Beantwortung einer Anfrage nach § 4 der Geschäftsordnung

Gremium	Datum
Bezirksvertretung 8 (Kalk)	16.06.2016

Beantwortung der Anfrage aus der Sitzung der Bezirksvertretung Kalk am 02.06.2016 - TOP 10.2.8

In der Sitzung der Bezirksvertretung Kalk am 02.06.2016 wurden durch Herrn Bezirksvertreter Fischer Fragen zur Mitteilung „Detailuntersuchung des Grundwassers im Umfeld des Kalkbergs, insbesondere im Hinblick auf Cyanide“ (SESSION 1737/2016) gestellt.

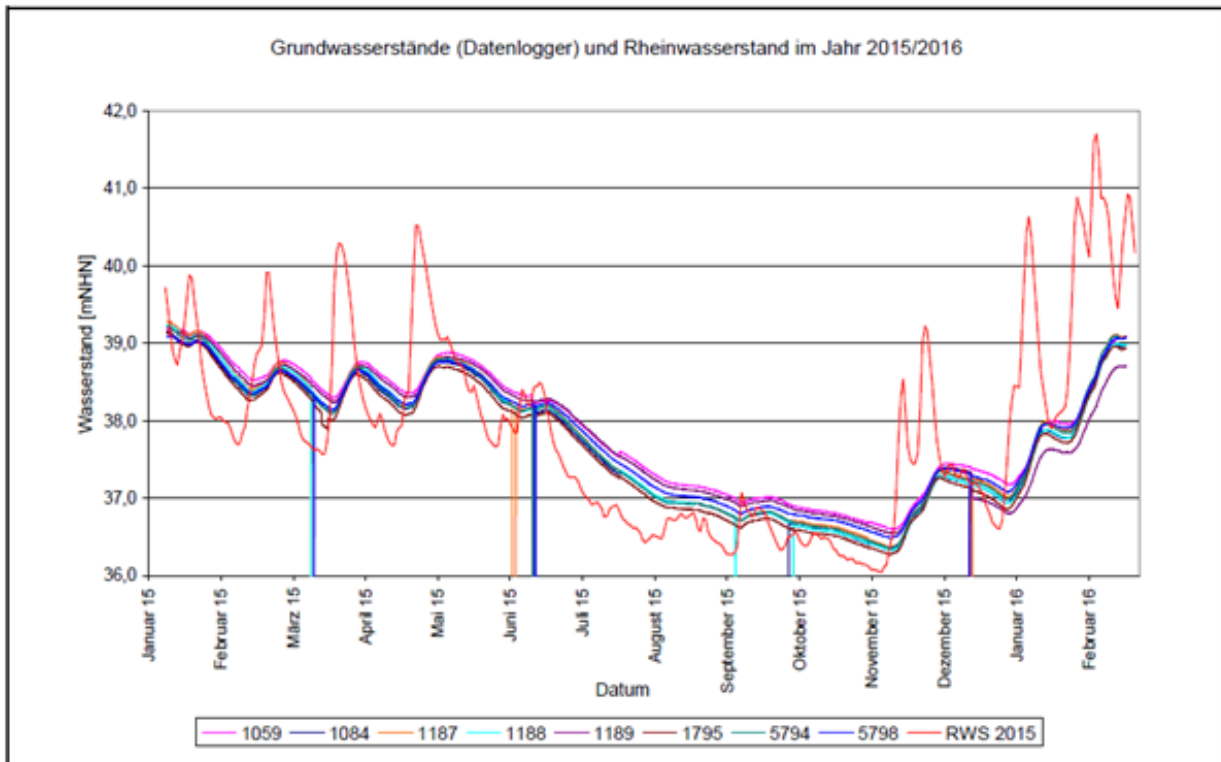
Ab welchem Rheinpegel ist ein Eindringen von Grundwasser in den Fuß des Kalkberges zu erwarten?

Nach den Aussagen des Schlussberichtes zur Standsicherheit des Kalkberges des Instituts Roger Grün befindet sich der Fuß des Kalkberges in einer Höhe von ca. 40 m über Normalhöhennull (NHN). Die Messungen des Grundwasserstandes im Umfeld des Kalkberges ergaben für 2015 bis Anfang 2016 maximale Grundwasserstände von ca. 39,45 m über NHN.

Der Rheinpegel hat einen Einfluss auf die Grundwasserhöhen in seinem Umfeld. Die Grundwasserhöhe hängt aber auch wesentlich von weiteren Faktoren ab, so dass sich nicht direkt sagen lässt, ab welcher Rheinpegelhöhe der Kalkbergfuß durchspült wird. Der Zusammenhang des Rheinpegels mit den Grundwasserständen im Umfeld des Kalkberges ist in dem Gutachten zur Detailuntersuchung des Büros CONZEPT (siehe Mitteilung 1737/2016) anschaulich dargestellt. Die Abbildung aus dem Gutachten ist unten eingefügt.
